ПАСПОРТ ДОСТУПНОСТИ № 06
объекта социальной инфраструктуры (ОСИ)
***Здание сан. части ГУ ТО «Северо-Агеевский
психоневрологический интернат»***

**АКТ ОБСЛЕДОВАНИЯ
объекта социальной инфраструктуры
К ПАСПОРТУ ДОСТУПНОСТИ ОСИ
№ 06**

Здание сан. части ГУ ТО «Северо-Агеевский психоневрологический интернат», Тульская область, Суворовский район, п. Северо-Агеевский, ул. Школьная, д.4

Фото 3.4

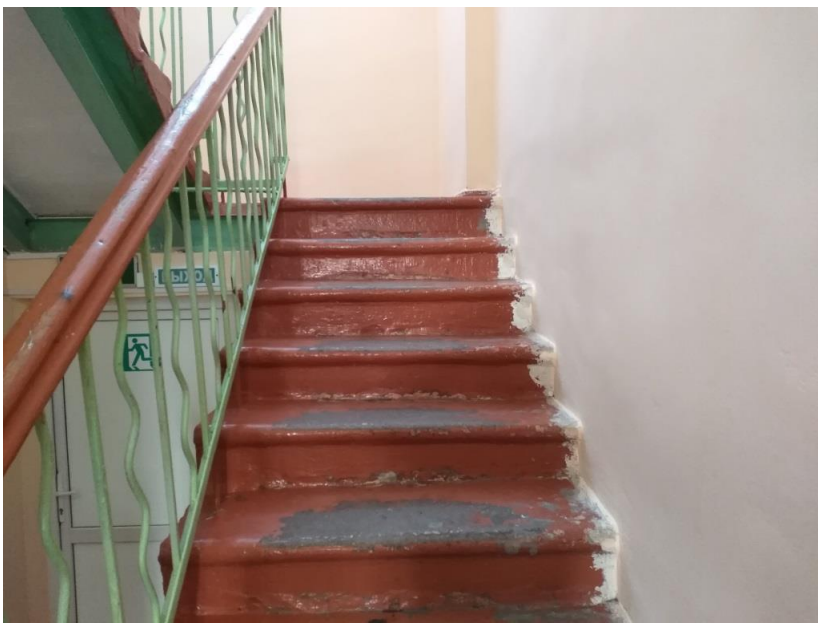
3.2	Лестница (внутри здания)	есть		3.4-3.6	Перед подъемами и спусками на лестницы отсутствуют предупреждающие напольные тактильно-контрастные указатели.	С	Обустроить за 0,3 м до краев ступеней перед подъемами и спусками на лестницы на путях движения	Текущий ремонт

Для адаптации зоны необходимо убрать вешалку для одежды из коридора или обозначить ее цветом и фактурой. Обустроить на основных путях движения внутри здания тактильную направляющую, а также напольные тактильно-контрастные предупреждающие указатели (перед лестницами и дверными проемами). Обустроить на всех путях движения МГН внутри здания опорные поручни вдоль стен на высоте 0,9 м. Установить на расстоянии 2-4 м от входа в здание по правой стороне тактильную или тактильно-звуковую мнемосхему. Обустроить за 0,3 м до краев ступеней перед подъемами и спусками на лестницы на путях движения инвалидов и МГН предупреждающие напольные тактильно-контрастные указатели с контрастной нескользящей поверхностью глубиной 0,5-0,6 м. Обозначить краевые ступени лестниц на путях движения инвалидов и МГН яркой контрастной маркировкой с шириной полосы 0,08-0,1 м. Расстояние между контрастной полосой и краем проступи - 0,03-0,04 м. Обустроить у межэтажных лестниц поручни со стороны стены здания на высоте 0,9 м. При наличии зон оказания услуг и жилых помещений для инвалидов, передвигающихся ан кресле-коляске, на 2-м этаже установить лифт. До этого времени приобрести мобильный лестничный подъемник. Обозначить неконтрастные ручки дверей, расположенных на выходах с лестничных площадок в коридоры, яркой контрастной маркировкой. Настроить доводчики дверей, расположенных на выходах с лестничных площадок в коридоры, на время закрывания не менее 5 с из положения «Открыто на 90 градусов». Обозначить краевые ступени лестниц на путях эвакуации яркой контрастной маркировкой с шириной контрастной полосы 0,08-0,1 м. Рекомендуется установить систему Самоспас или приобрести стулья для эвакуации инвалидов по лестнице. Приобрести и применять при эвакуации пороговый пандус. Обустроить на путях эвакуации указатели направления движения к эвакуационным выходам. Обозначить ручки дверей на путях эвакуации яркой контрастной маркировкой.

Фото 3.19

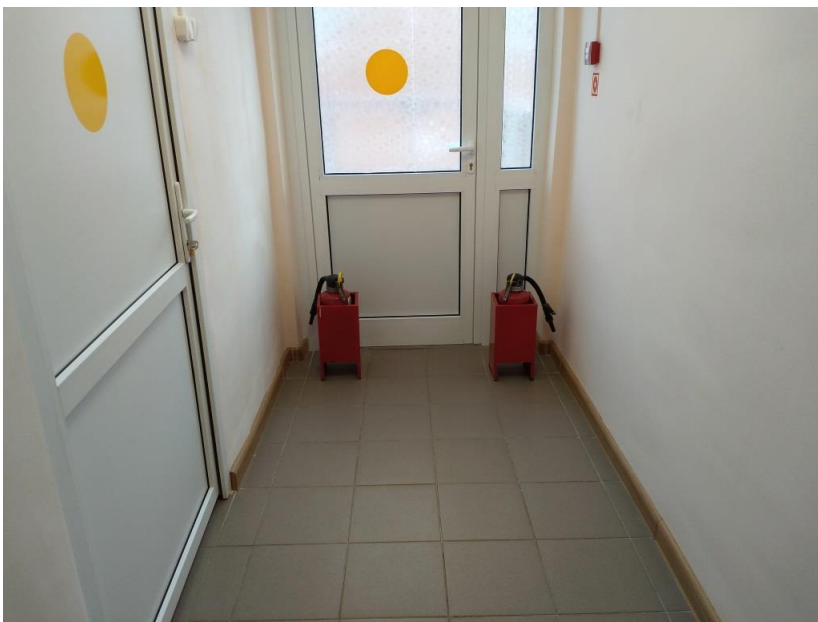
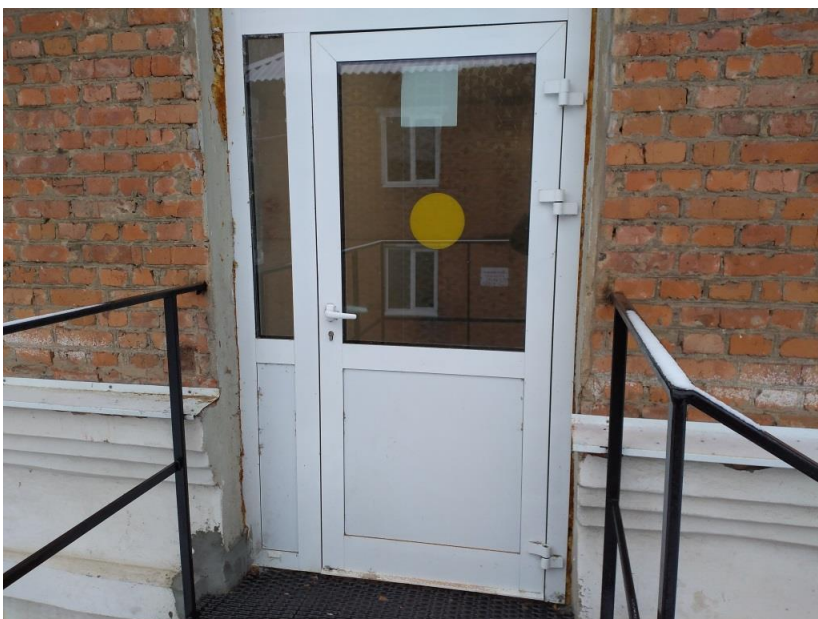
3.6	Пути эвакуации (в т.ч. зоны безопасности)	есть	3.15-3.23	Краевые ступени лестниц на путях эвакуации не обозначены, у лестниц отсутствуют поручни, лестницы не дублируются спусковыми устройствами.	К,О, С	Обозначить краевые ступени лестниц на путях эвакуации яркой контрастной маркировкой с шириной контрастной полосы 0,08-0,1 м. Рекомендуется установить систему Самоспас или приобрести стулья для эвакуации инвалидов по лестнице.	Текущий ремонт	
				Перед эвакуационным выходом расположен порог высотой более 0,014 м.	К	Приобрести и применять при эвакуации пороговый пандус.	Капитальный ремонт	
				Отсутствуют указатели направления движения для инвалидов на путях эвакуации.	К,О, С,Г, У	Обустроить на путях эвакуации указатели направления движения к эвакуационным выходам.	Текущий ремонт	
	ОБЩИЕ требования к зоне			Ручки дверей на путях эвакуации не контрастны относительно дверных полотен.	С	Обозначить ручки дверей на путях эвакуации яркой контрастной маркировкой.	Текущий ремонт

Фото 5.1

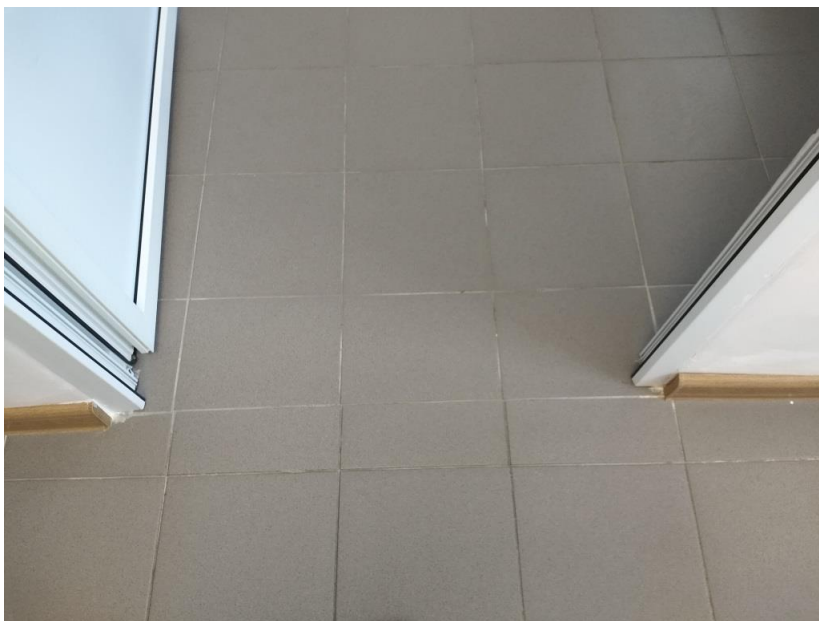
Оборудовать туалетные кабины крючками для трости, костылей и других принадлежностей. Обустроить рядом с унитазами и раковинами в туалетных комнатах эргономичные опорные поручни. Обустроить в туалетных кабинах кнопки вызова помощи со шнурком и обозначить их специальными пиктограммами на контрастном фоне. Обустроить над входами туалетных комнат световые мигающие оповещатели, срабатывающие при нажатии кнопки вызова помощи. Обустроить на раковинах в туалетных комнатах как минимум по одному эргономичному смесителю (локтевому или сенсорному). Разместить диспенсеры бумажных полотенец в туалетных комнатах, предполагающихся для доступа инвалидов, передвигающихся на кресле-коляске, на высоте не более 1,1 м по нижнему краю. Обустроить в туалетных комнатах, предполагающихся для доступа инвалидов, передвигающихся на кресле-коляске, поворотные зеркала. Обозначить ручки дверей в душевые яркой контрастной маркировкой. Обустроить в душевых крючки для трости, костылей и других принадлежностей, стульчики для душа. Обозначить ручку двери в гардеробную яркой контрастной маркировкой.

Фото 6.1

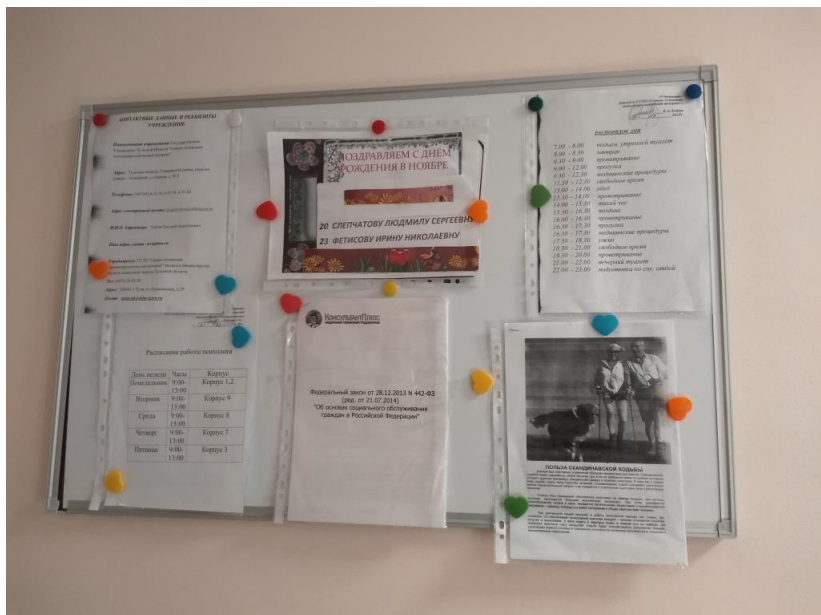
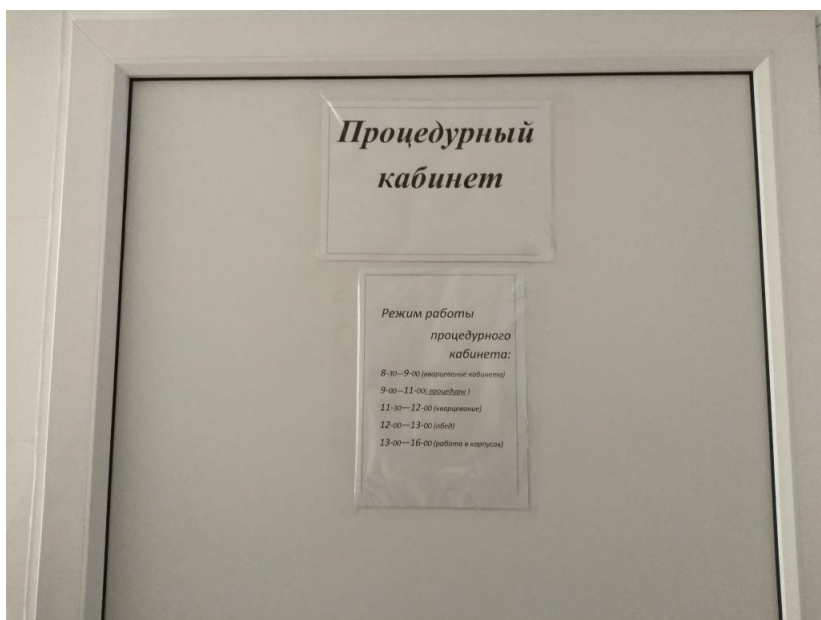
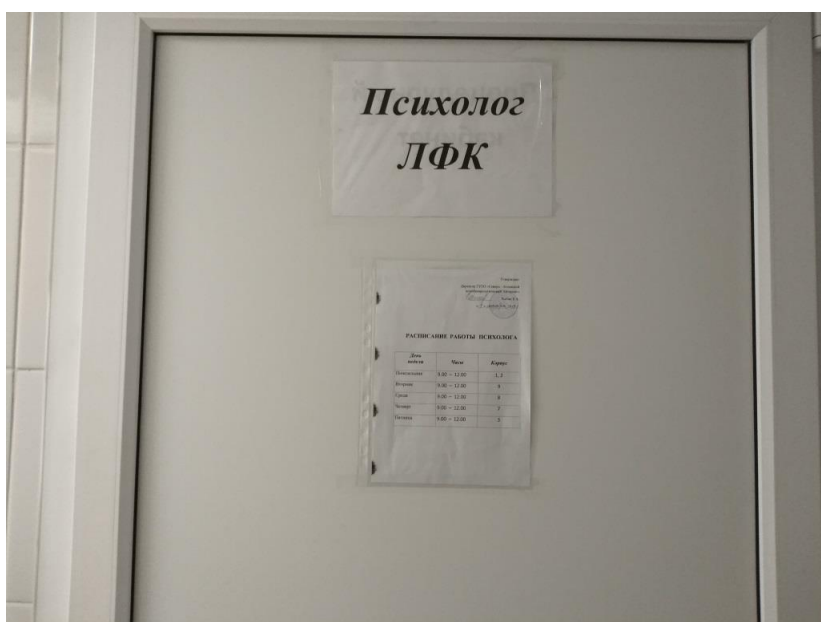
6.2	Акустические средства	есть		6.10, 6.11	Замечания отсутствуют.	-	-	-
6.3	Тактильные средства	нет			Информация на табличке, обустроенной рядом с входом на территорию, не дублируется шрифтом Брайля.	С	Обустроить рядом с входом на территорию на высоте 1,2-1,6 м табличку с	Текущий ремонт

Комментарий к заключению: необходимо обустроить недалеко от входа на территорию с внутренней стороны стенд со схемой путей движения по территории к доступным для инвалидов входам в здания. Обустроить на путях движения внутри здания визуальные средства информации с указанием направления движения к местам получения услуг. Информационные плоскочечатные материалы (на стендах и др.) по возможности исполнять в крупном шрифте (от 16 кеглей, шрифт без засечек). Обустроить рядом с входом на территорию на высоте 1,2-1,6 м табличку с информацией об учреждении, дублированной шрифтом Брайля. Обустроить тактильную мнемосхему по правой стороне на расстоянии 2-4 м от входа в здание.
